第 78 回岩手県環境影響評価技術審査会

(仮称) 釜石広域風力発電事業更新計画に係る環境影響評価手続状況

事業の名称	(仮称) 釜石広域風力発電事業更新計画	
適用区分	法第1種	
事業の種類	風力発電(陸上)	
事業の規模	出力: 42,900kW	
事業の実施区域(予定地)	遠野市、釜石市、大槌町	
事業者の名称	株式会社ユーラスエナジーホールディングス	
環境影響評価手続者	同上	
配慮書	提出	平成30年 5月30日付け
	縦覧期間	平成30年 5月30日～平成30年 6月29日
	住民等の意見書の提出期間	平成30年 5月30日～平成30年 6月29日
	技術審査会の審査	平成30年 7月11日
	知事意見の送付	平成30年 月 日 (期限: 平成30年 8月28日 事業者指定)

(仮称) 釜石広域風力発電事業更新計画 計画段階環境配慮書に対する
委員からの事前質問・意見及び事業者回答

図4 現存植生図（中央道路）

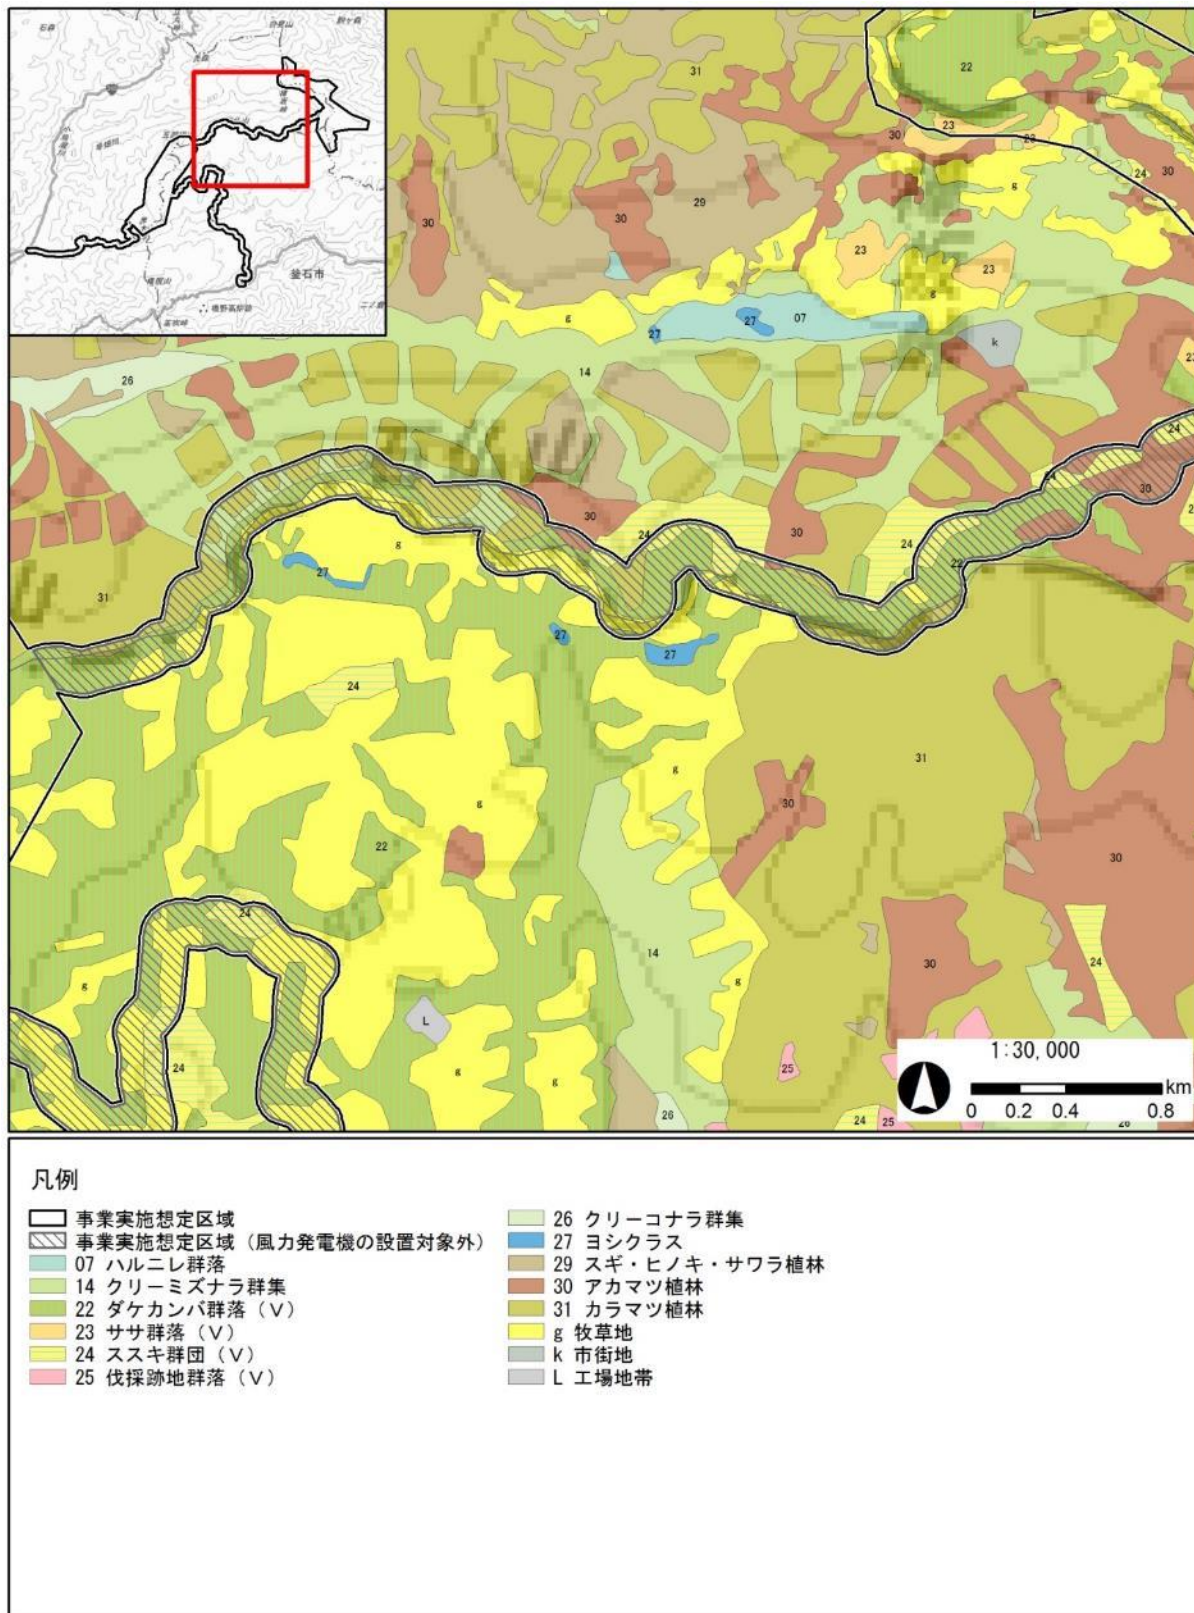
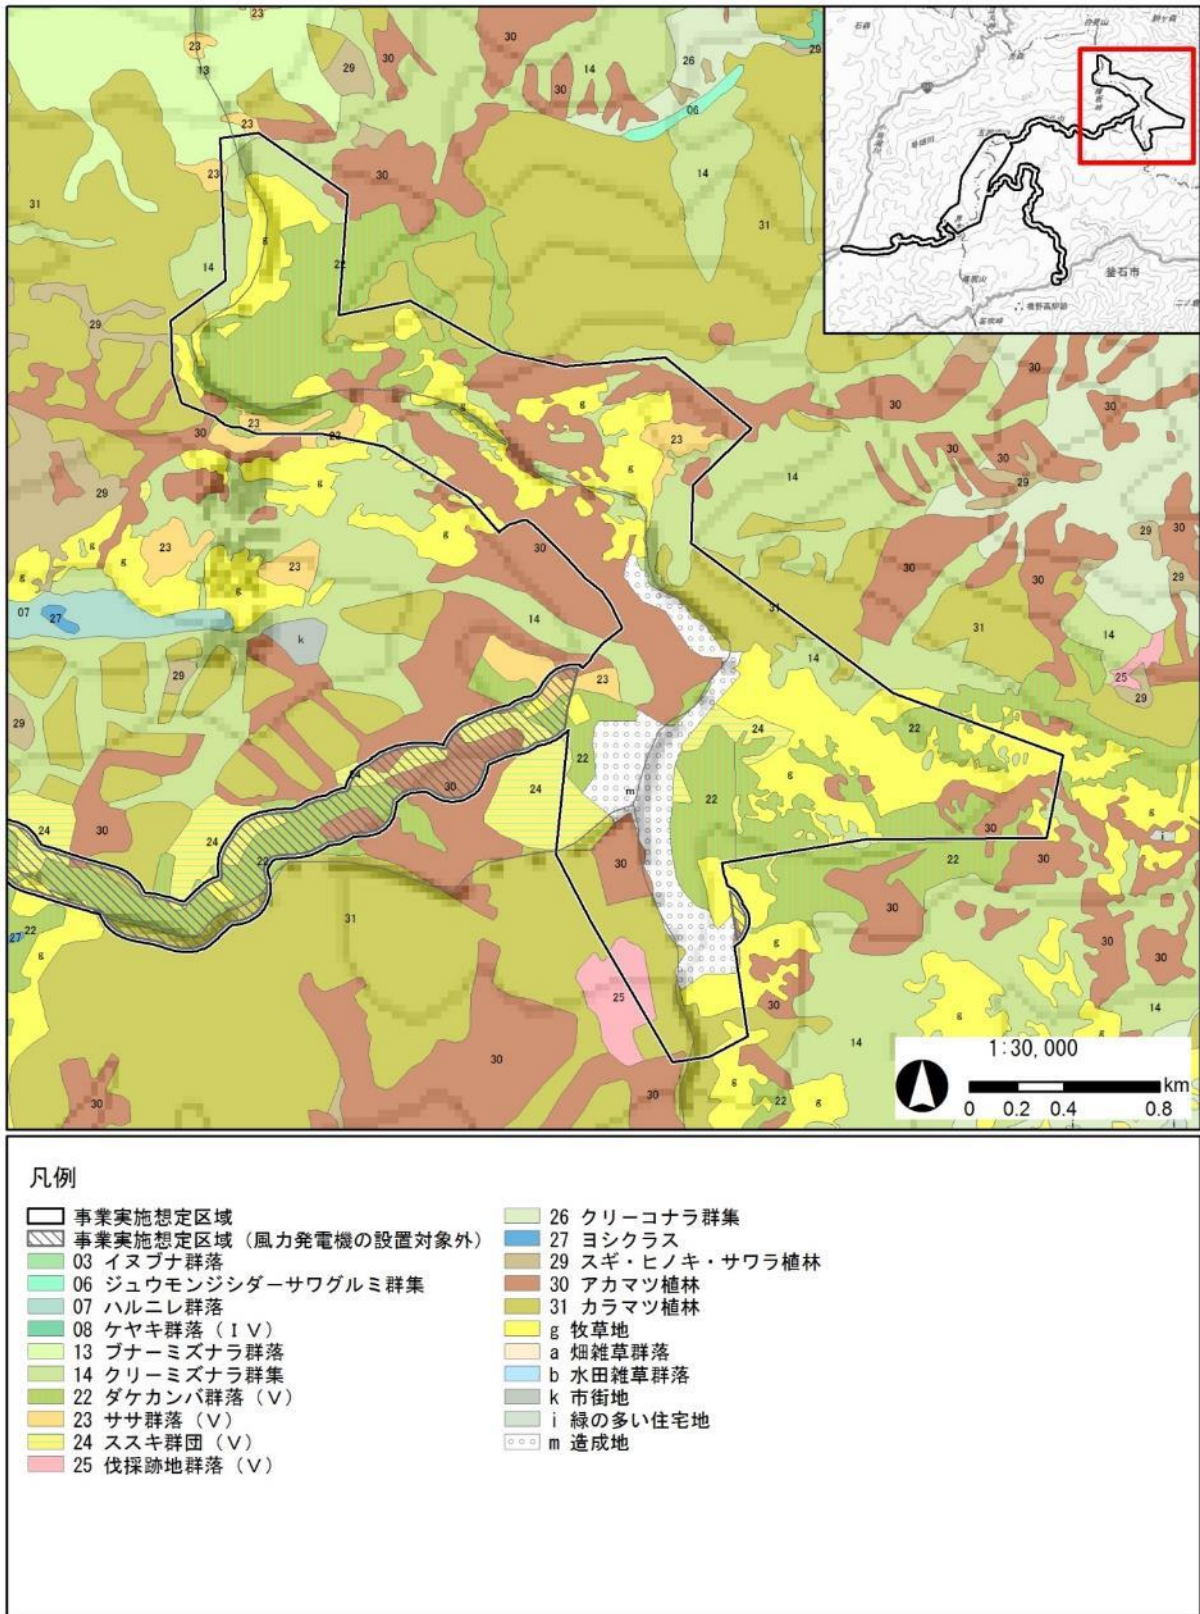
- ・ 図のもとになったデータが何年の調査のものかを示していただきたい。
- ・ 図が小さすぎて判別できないので、事業実施想定区域の部分を拡大したものを示していただきたい。

第7回自然環境保全基礎調査に基づくもので、調査年は2005年（平成17年）、2008年（平成20年）、2013年（平成25年）です。

事業実施想定区域の範囲の拡大図を別紙でご用意しました。（→別紙1）
